Commissie Ruimtelijke Kwaliteit

betreft: reactie op bezwaar tegen advies CRK inzake 5.1.2.e
Z2021-0001683

datum: 11 01 2022

Aanvraag - CRK welstand - Maken van een dakopbouw met dakterras

Foto's van de voor- en achterzijde van het pand aan de 5.1.2,e

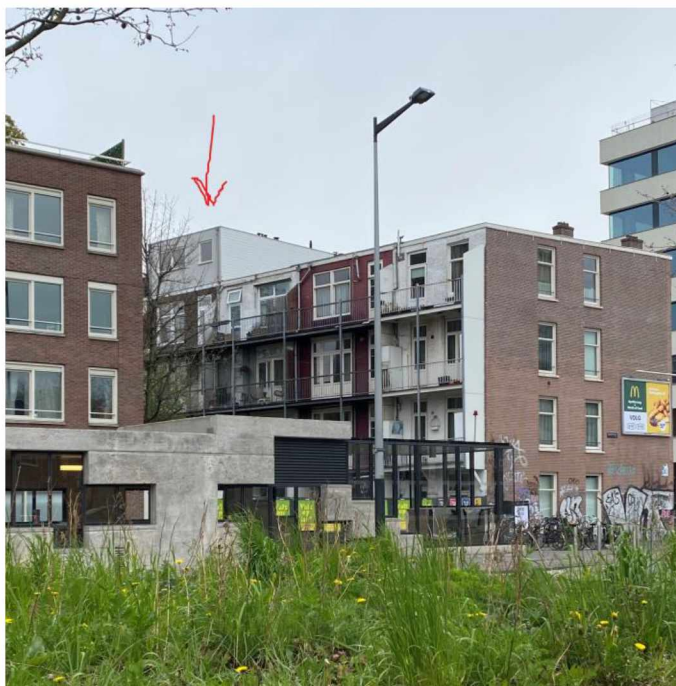
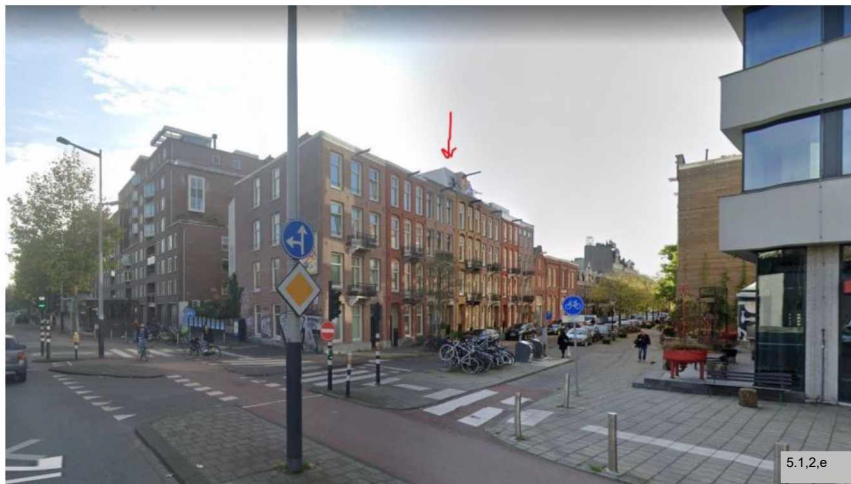
De uitbreiding in de vorm een daklaag is al gerealiseerd. Bovenop deze daklaag is de dakopbouw beoogd. Door de grote mate van zichtbaarheid heeft dit te veel impact op de verhouding van het pand en de samenhang van de architectuureenheid (5.1.2,e).
